**Oggetto: [ID: 11360]** - Progetto di un impianto agrovoltaiico denominato "AGROVOLTAICO VITERBO" di potenza pari a 60 MWp, sito in località Vaccareccia nel Comune di Viterbo (VT).

*Procedimento di VIA -PNIEC*  
*Proponente: Apollo Viterbo S.r.l.*  
**PARERE**

Immagine 02: Rappresentazione degli Impianti Eolici e fotovoltaici su territorio Comunale relativi a procedimenti MASE

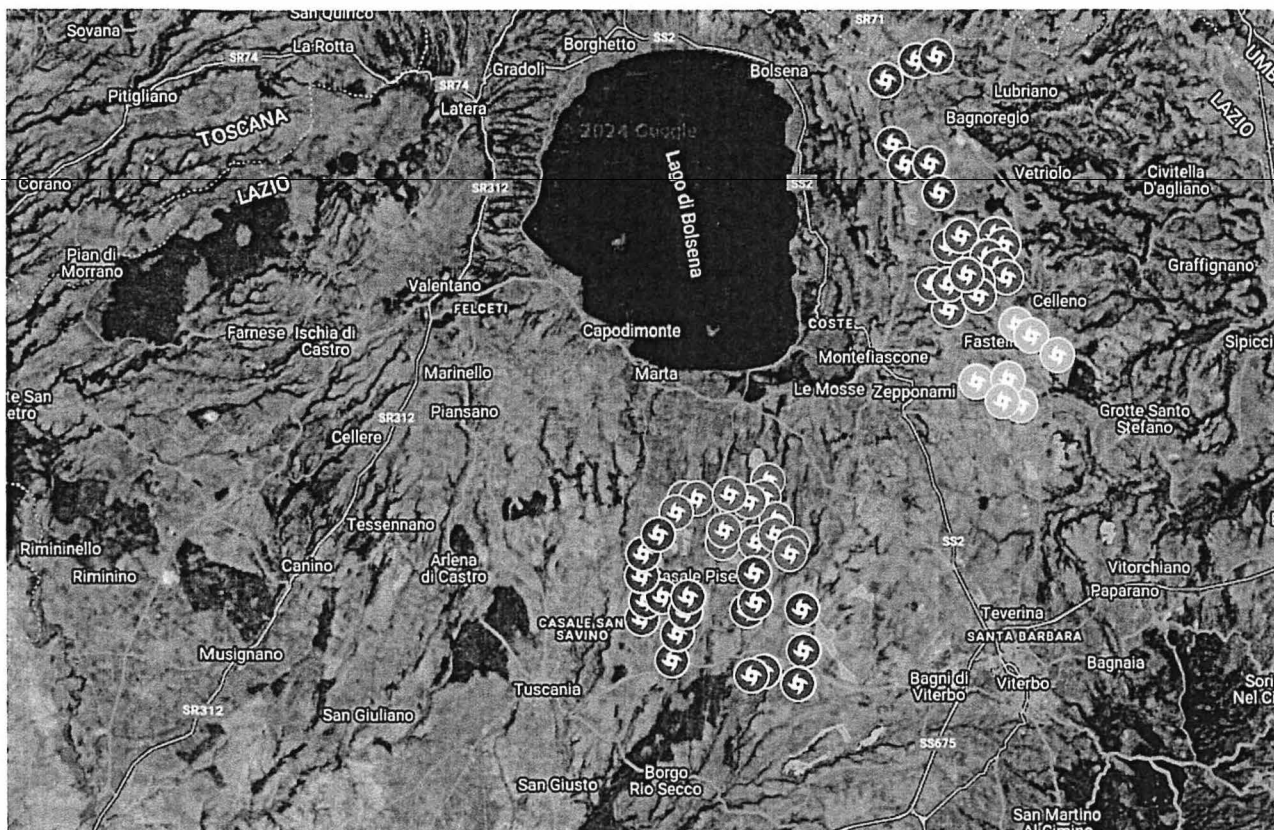
Di seguito l'individuazione su ortofoto degli impianti eolici e fotovoltaici MASE, sopra elencati.

Si segnala, ai fini delle valutazioni inerenti l'impatto cumulativo degli impianti, la consistente quantità di impianti per la produzione di energia da fonti rinnovabili, già esistenti, ovvero in corso di istruttoria ed autorizzati sul territorio comunale di Viterbo, come sopra ampiamente documentato.

*Immagine 04: Rappresentazione degli Impianti relativi a procedimenti MASE in corso (eolici e fotovoltaici) e impianti fotovoltaici, autorizzati e in corso, con procedimenti di competenza regionale*

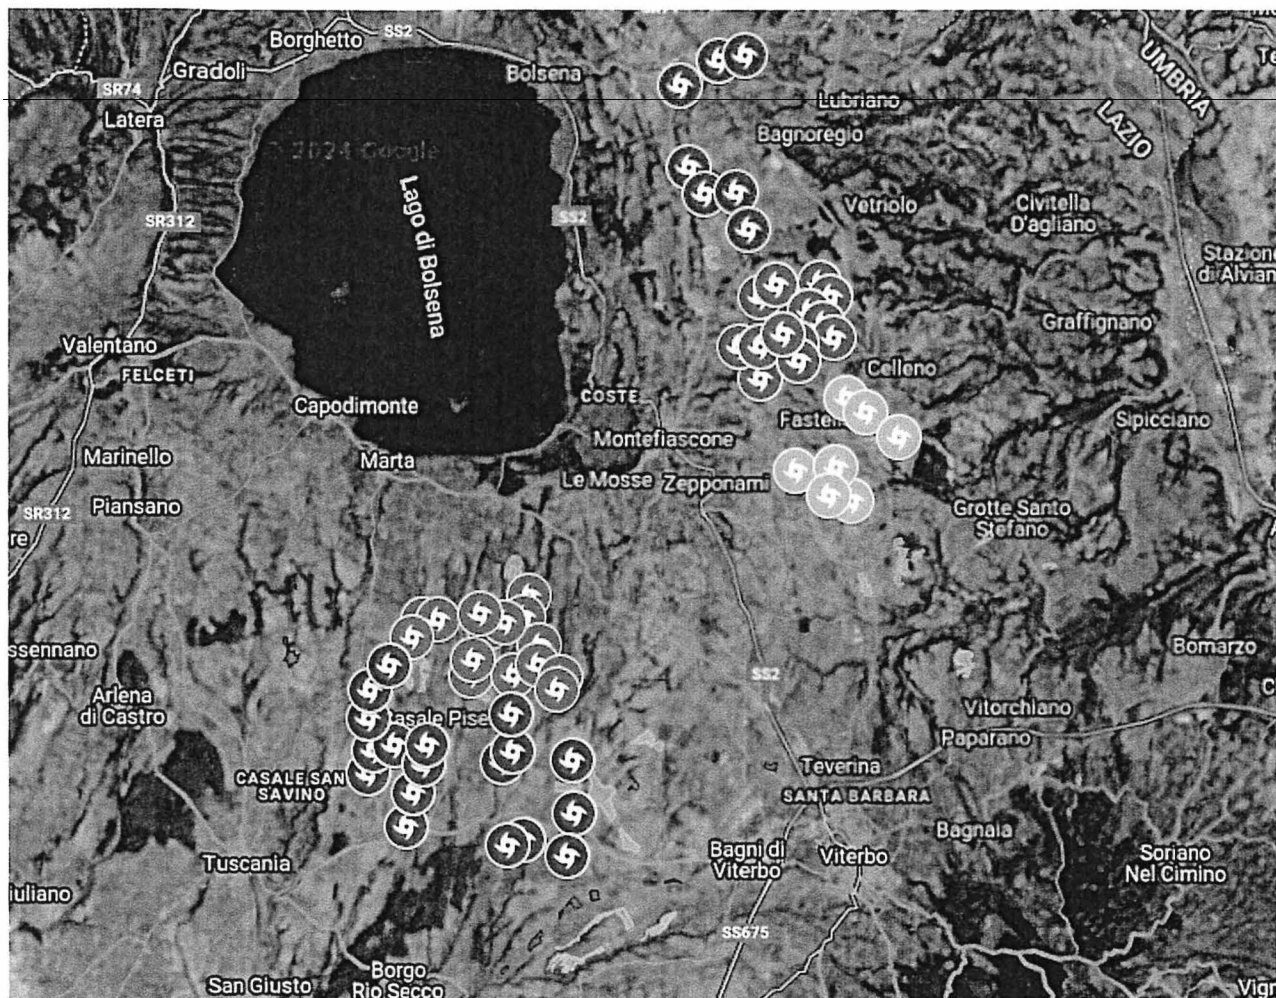
Ne consegue il seguente QUADRO COMPLESSIVO, che rappresenta la sommatoria degli impianti relativi ai procedimenti MASE (eolici e fotovoltaici) in corso e agli impianti di competenza Regionale (fotovoltaici), autorizzati e in corso:
